**Címzett:** Friedl Ferenc  
innovációs főmunkatárs  
Stratégia és Innováció, BKK

**Tárgy:** Petőfi híd és környezetének fejlesztése - Döntés-előkészítő tanulmányterv -  
Változatok kidolgozása - Véleményezés

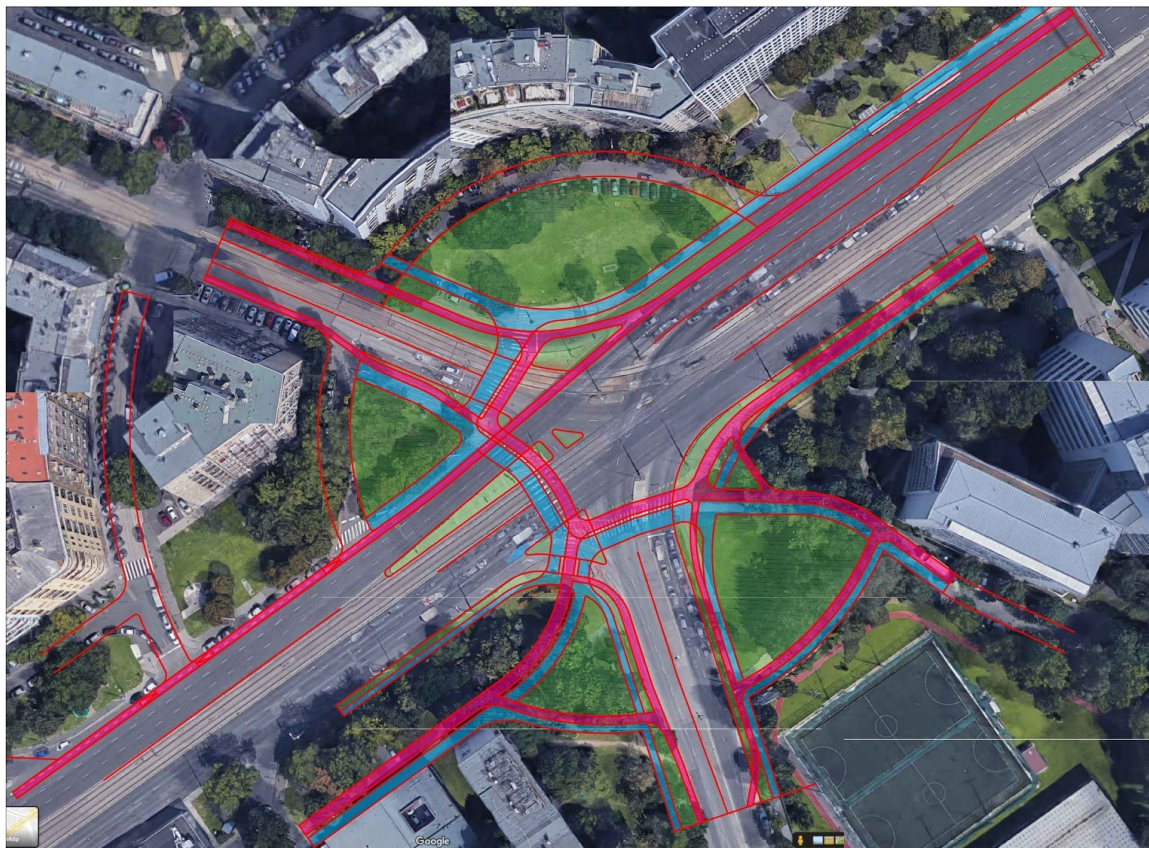
Karinthy Frigyes útra jobbra fordulás az íves szervizúton, az Október 23. utca felé továbbhaladó kerékpáros irány kerékpársávon/megemelt kerékpársávon halad, a gyalogátkelő mentén önálló kétirányú kerékpárút biztosítja a csomóponti kapcsolatokat.

A buszmegálló és a jobbra kanyarodó sáv járdafüles megosztása célszerű. Megfontolások alapján a buszmegállóban lehet öböl menti kerékpársáv és az öböltől jobbra, de a járda és a peron között futó egyirányú kerékpárút is. A rövidebb, lassabb fordulásra kényszerített jobbra forduló sávnál a sávtól balra elhelyezett kerékpársáv célszerű.

A kialakítás előnye, hogy a jobbra kanyarodó gépjárművek kis sebességgel haladnak, a felszámolt jobbos ív helyén jelentős zöldfelület hozható létre.

Az Október 23. utcai irány közvetlebber érzetű nyomvonalon vezet és a keresztező gyalogátkelő keresztezését lámpa biztosítja. A lámpa nélküli kerékpáros és gyalogos csomópontban kisebb kerékpáros forgalom.

Hosszabb gyalogos keresztezés a Karinthy Frigyes úttal párhuzamosan, hosszabb üritési idő a kerékpárosok számára. Kisebber felállási hossz a Bogdánfy út és a Karinthy Frigyes út felé kanyarodó kerékpárosok számára.

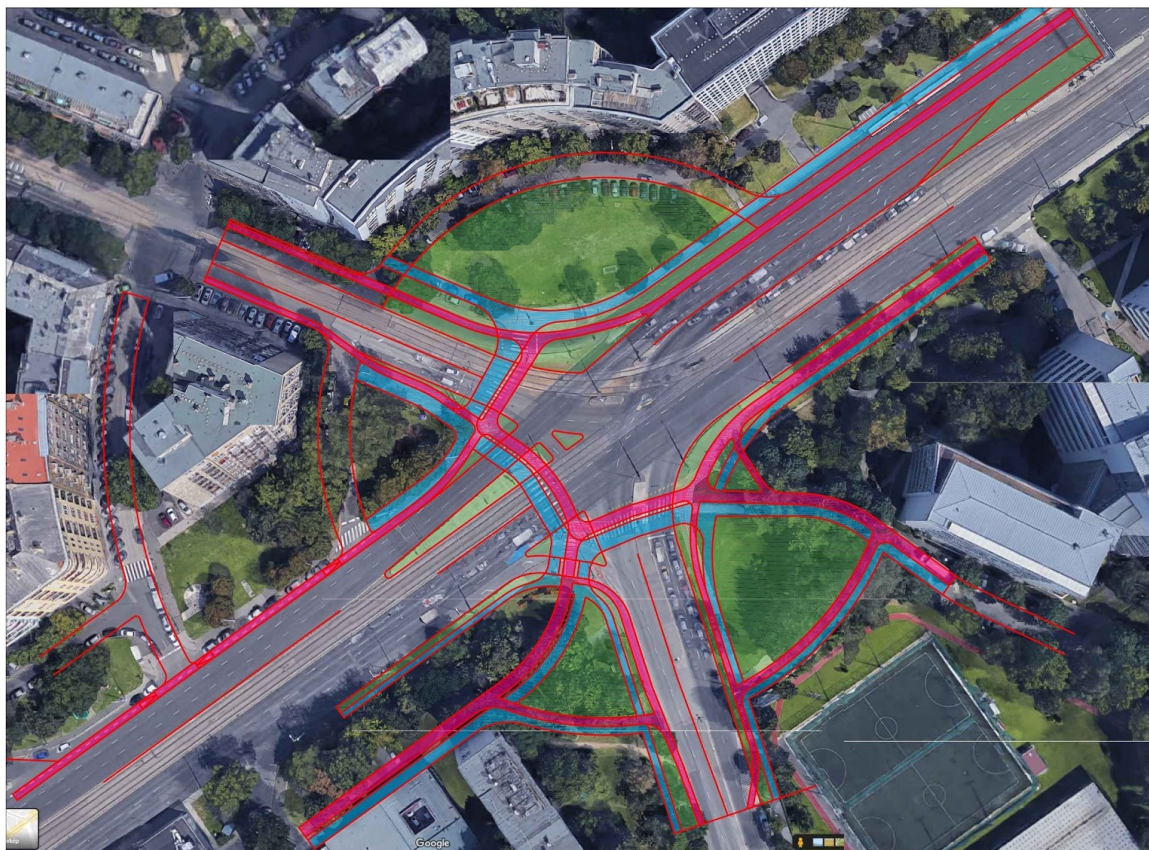
Karinty Frigyes útra jobbra fordulás az íves szervízúton, az Október 23. utca felé továbbhaladó kerékpáros irány és csomóponti kapcsolatok közös, a gyalogátkelő mentén vezető önálló kétirányú kerékpárúton zajlanak.

Ez gyakorlatilag az 1. változat fegyelmezettebb, "holland" változata, ahol az egyenes irány nincs kiemelve.

A buszmegálló és a jobbra kanyarodó sáv járdafüles megosztása célszerű.

Megfontolások alapján a buszmegállóban lehet öböl menti kerékpársáv és az öböltől jobbra, de a járda és a peron között futó egyirányú kerékpárút is. A rövidebb, lassabb fordulásra kényszerített jobbra forduló sávnál a sávtól balra elhelyezett kerékpársáv célszerű.

A kialakítás előnye, hogy a jobbra kanyarodó gépjárművek kis sebességgel haladnak, a felszámolt jobbos ív helyén jelentős zöldfelület hozható létre.

Tisztább elrendezés, egy kerékpárúton zajlik az összes forgalom az északi oldalon. Az ürítési idő a rövidebb átvezetésnek köszönhetően rövidebb, a Karinty Frigyes úttal párhuzamos gyalogátkelő csak két sávot keresztesz. Hosszabb felállási hosszak a kanyarodó kerékpáros mozgások számára.

Az Október 23. utcai kerékpáros irány és a keresztirányú gyalogos forgalom csomópontja nem lámpás irányítású (nem feltétlenül hátrány).

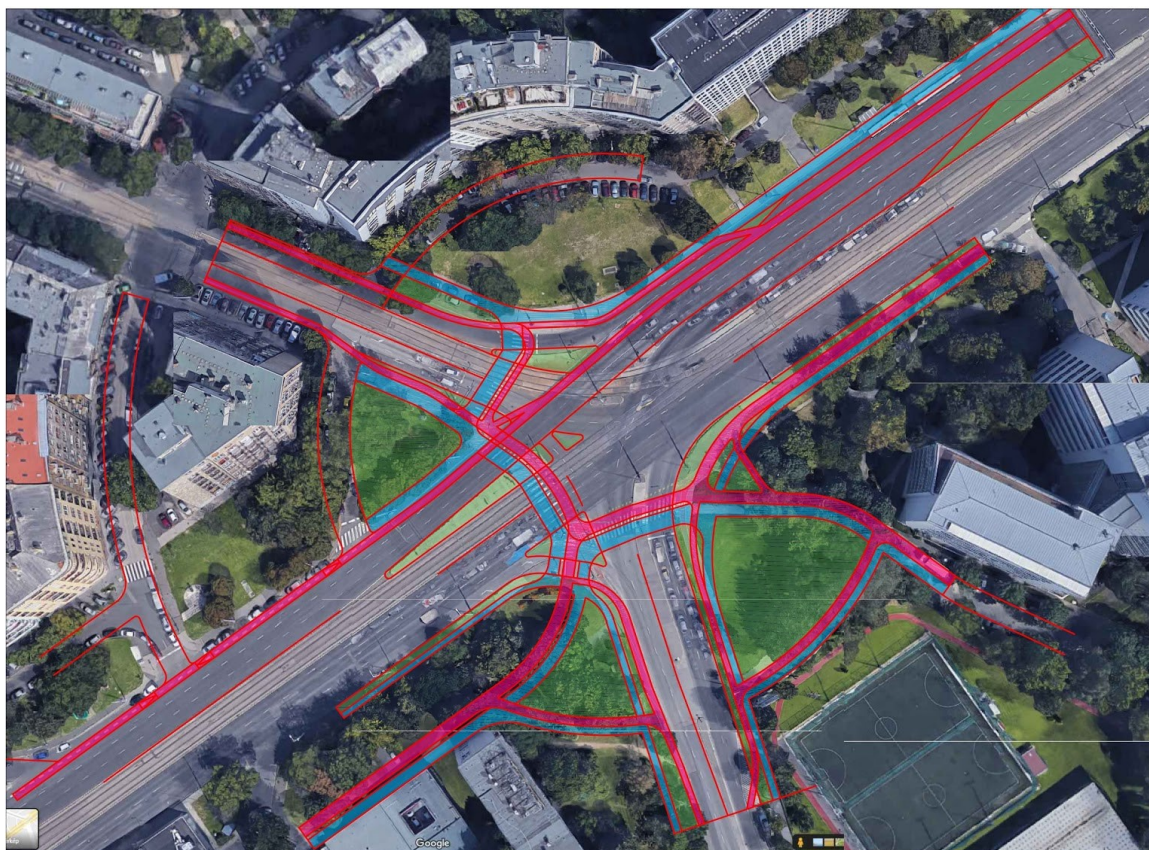
A Karinthy Frigyes útra forduló futtatott jobbos megmarad, de annak geometriai korrekciójával. Az Október 23. utcai kerékpáros irány kerékpársávként vezet át a csomóponton, melyből a csomópont területén ágazik ki a kerékpárút torkolatba vezető, közvetett fordulást biztosító kerékpársáv ("német megoldás"). A jobbra, a Karinthyra forduló irányban is folytonos kerékpársáv javasolt a magasabb komfort miatt (a szűkülő útpálya miatt ez könnyen lehetséges is). A buszmegálló és a jobbra forduló sáv közötti járdafül szükséges a kerékpárosokat két oldalról nagy sebességgel való előzés megelőzésére. A Bogdánfy - Karinthy irányú kerékpáros átvezetést a gyalogátkelő elé szükséges hozni, hogy a gyalogátkelőt kedvezőbb helyen, kanyarodás közben messe a kerékpáros irány (így a zöld jelzést mozgásban kapó kerékpáros nem a gyalogátkelőn kezdi meg a fordulást).

A gépjárművek jobbra kanyarodó felülete megmarad.

Az Október 23. utcai kerékpáros irány közvetlen nyomvonalon haladnak a kerékpárosok.

Kis felállási hosszak a kanyarodó kerékpáros mozgások számára.  
Kedvezőtlenebb geometria a Karinthy-Bogdánfy kerékpáros útvonalon.  
Lényegesen több aszfaltfelület, kevesebb zöldterület hozható létre.

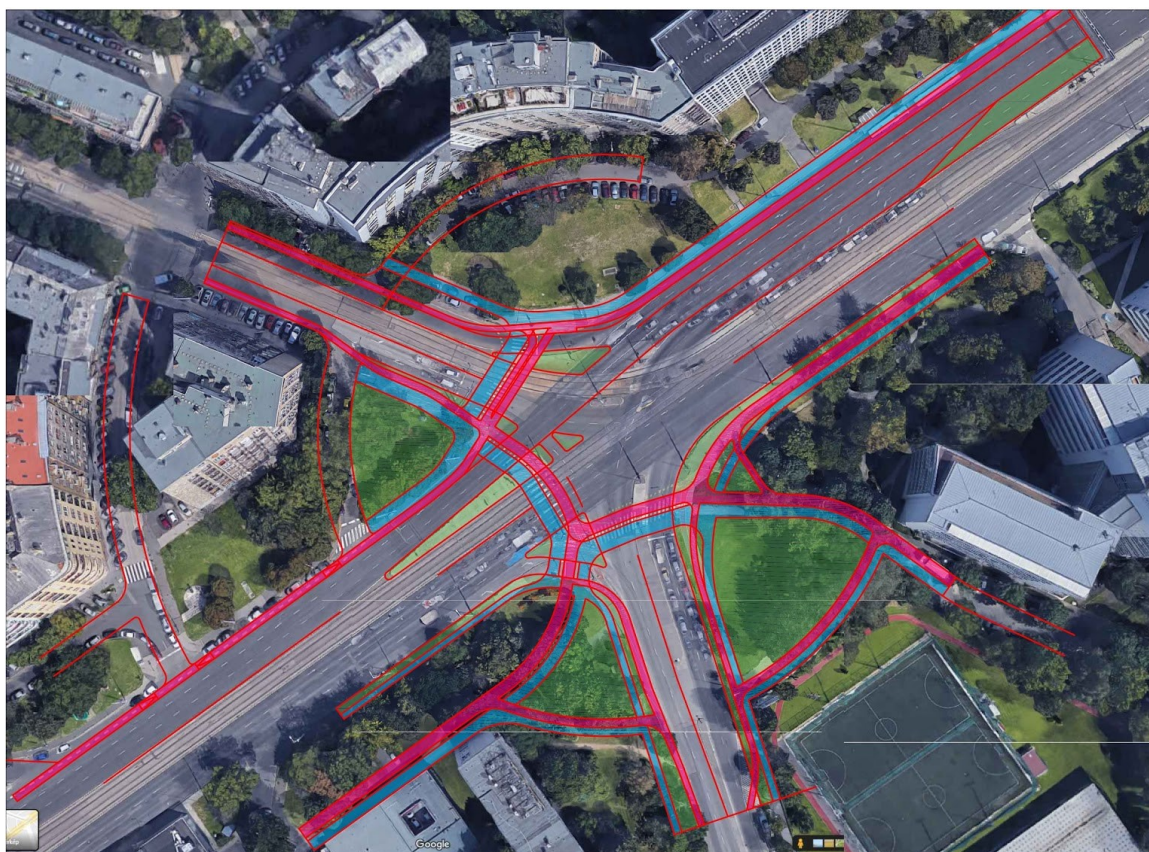
A Karinthy Frigyes útra forduló futtatott jobbos megmarad, de annak geometriai korrekciójával. Az Október 23. utcai kerékpáros irány a Karinthy Frigyes útra tartókkal együtt fordul, a gyalogátkelő előtt jelzőlámpa biztosításával haladhatnak tovább az Október 23. utca felé ("dán módszer"). Ebben a változatban a kerékpársáv (vagy megemelt kerékpársáv) a jobbra kanyarodó sávtól jobbra található. A buszmegállónál egyirányú kerékpárútként vezethető a járda és a peron között. A megállóhelyi öböltől balra vezetett kerékpársáv esetén a megállóhely és a kanyarodósáv között járdafül szükséges, ahol a kerékpársáv biztonsággal a szegély mellé térhet.

A Bogdánfy - Karinthy irány a 3. változathoz hasonlóan a gyalogátkelő előtt vezet át, az ellentétes kerékpáros irányhoz képest "balra hajts" szerint. (Ennek biztosítása érdekében a két kerékpáros átvezetést elhúzva, önállóan szükséges kialakítani.) Ez azért fontos, mert így a Karinthy felé haladók nem kerülhetnek konfliktusba a Petőfi híd felől érkezőkkel, mivel a Karinthy felé csak a csomópontban felgyűlt kerékpárosok haladhatnak, akik zöld jelzésnél már a csomópontban fognak tartózkodni.

A jelzőlámpás biztosítás miatt biztonságosabb kerékpáros mozgások.

Az Október 23. utcai kerékpáros irány és a Bogdánfy-Karinthy irány kerékpárosai nem kerülnek konfliktusba egymással.

Elegendő felállási lehetőség a kanyarodó kerékpáros mozgások számára.

Kisebbségi keresztezési hossz a Karinthyval párhuzamos gyalogátkelőn.

Az Október 23. utcai nyomvonal nem közvetlen vonalvezetése.

Több aszfalt-, kevesebb zöldfelület.

Lámpázatlan gyalogos keresztezés az Október 23. utcai irányban (nem feltétlenül hátrány).

Kedvezőtlen jelzőlámpa program jöhet létre a Karinthy Frigyes utat keresztező gyalogátkelőn és a kerékpárúton (kerékpárral nyilvánvalóan az Október 23. utcai irány a preferált) - a Karinthy felé kanyarodó ágon forgalommentes időben állandó gyalogos és kerékpáros piroszás lenne, elsősorban az Október 23. utca felől.
